Van: [REDACTED]
Verzonden: donderdag 8 juni 2023 15:39
Aan: [REDACTED]
Onderwerp: RE: [REDACTED]

Zoals woensdag al even telefonisch besproken hierbij even een indicatie van de positie van het beoogde geluidsscherm. Het scherm is beoogd aan de noordzijde van het perceel, vanaf de voorzijde vanaf de erfgrans ongeveer tot en met de loods achter op het terrein (zie bijgevoegde schets, beoogde scherm ter plaatse van de rode lijn). Bij voorkeur is beoogd een groen/begroeid scherm (bijvoorbeeld een koko-wall). De variatie die we nog beogen betreft puur de hoogte; 2 meter of 3 meter.

Zie onderstaande afbeelding, situering mantelzorg woning indicatief rood omcirkeld.

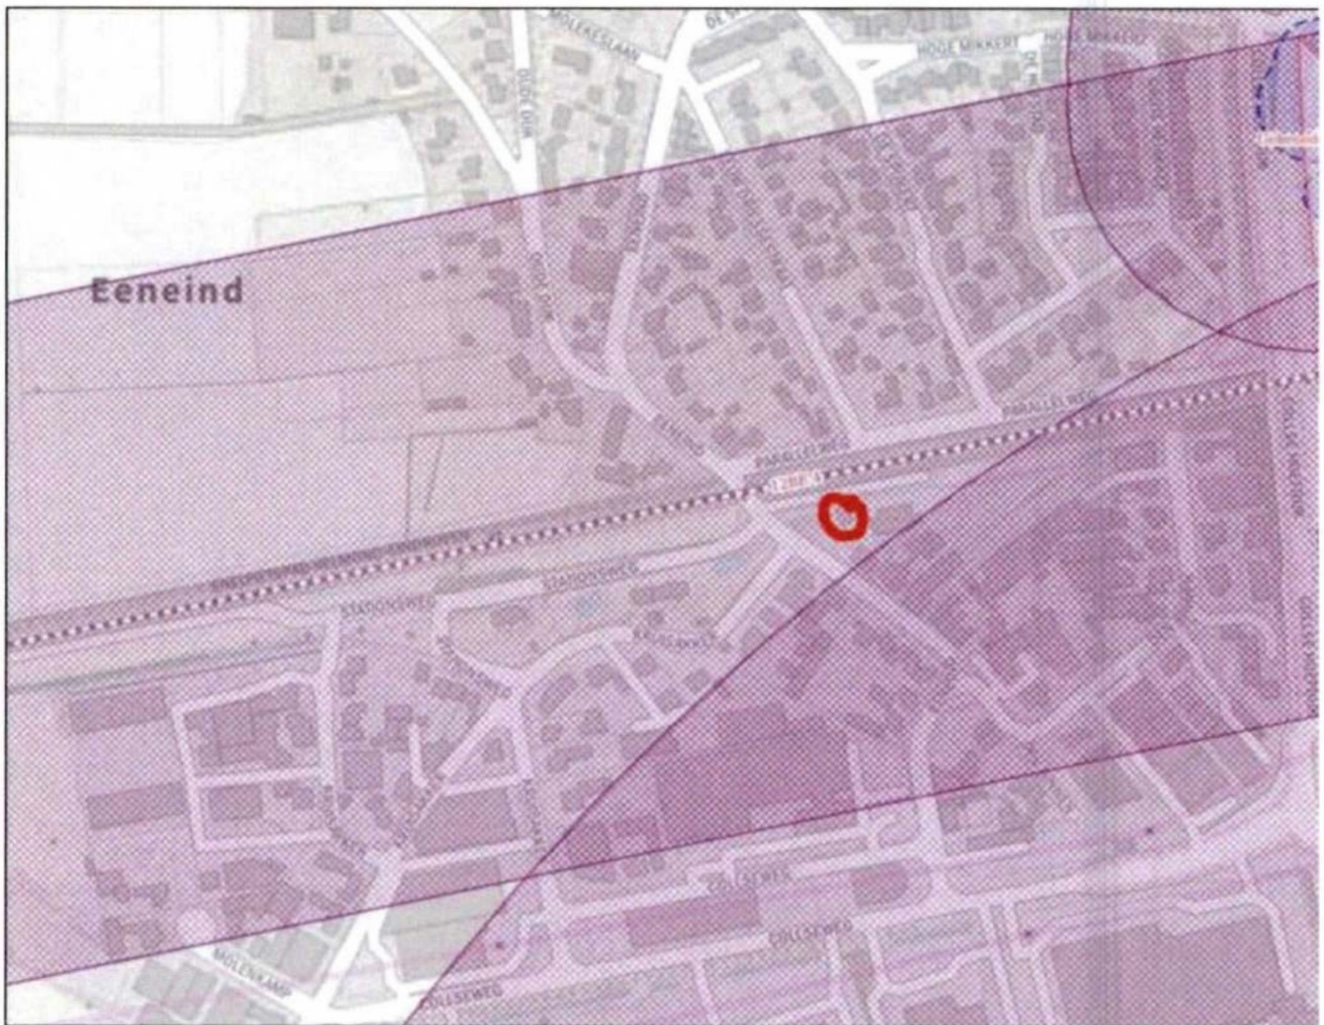
Tijdens ons overleg is het met name gegaan over de PR-contour van het spoor en dat deze ca 30 meter zou zijn. Uit het raadplegen van de risicokaart is gebleken dat:

- De spoorlijn géén PAG (waarvoor de afstand 30 meter is) heeft;
- De spoorlijn géén plaatsgebonden 10-6 risicocontour heeft, er is zelfs geen PR10-7-contour;
- Er uitsluitend in, relatief geringe aantallen, sprake van vervoer van stofcategorie A (brandbaar gas, 2150 vervoerseenheden).

Volledigheidshalve, de beoogde mantelzorgwoning ligt ook buiten het invloedsgebied van Renewi.

Uiteraard is daarmee nog steeds sprake van een aanwezig risico, echter acht ik dit risico wel minder groot dan geschetst in ons overleg.

Ik vraag me in die zin af in hoeverre een maatwerkadvies zoals geschetst in het overleg wel echt (vooraf) noodzakelijk is. Uiteraard zal er in het kader van de aanvraag omgevingsvergunning nader (uitgebreider) op in moeten worden gegaan.

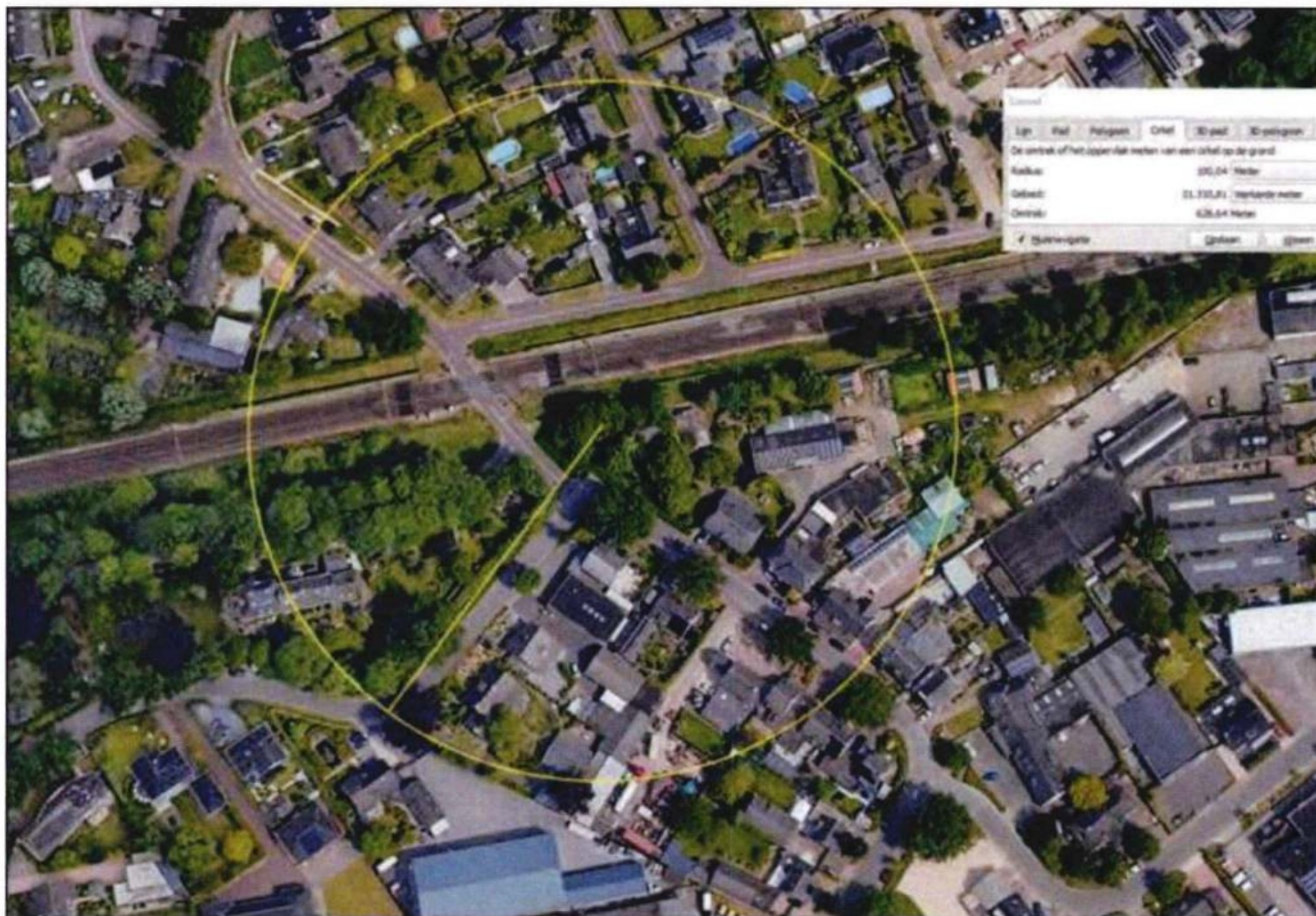
Ook heb ik nog even gekeken naar het aspect bedrijven en milieuzonering.

In onze eerdere mail had ik alle bedrijven die binnen de 50 meter aanwezig waren al bestudeerd. Deze zijn niet van invloed op het plan, daarnaast kan worden gesteld dat er geen sprake van inperking kan zijn aangezien andere (bedrijfs)woningen, alsmede de bestaande woning van de initiatiefnemers al dichterbij is gelegen. We hebben zodoende nog even de overige bedrijven gelegen binnen de 100 meter beoordeeld conform onderstaande cirkel. Binnen deze cirkel zijn geen bedrijven gevestigd waar op basis van de richtafstand een aan te houden afstand van 100 meter geldt voor het aspect Gevaar.
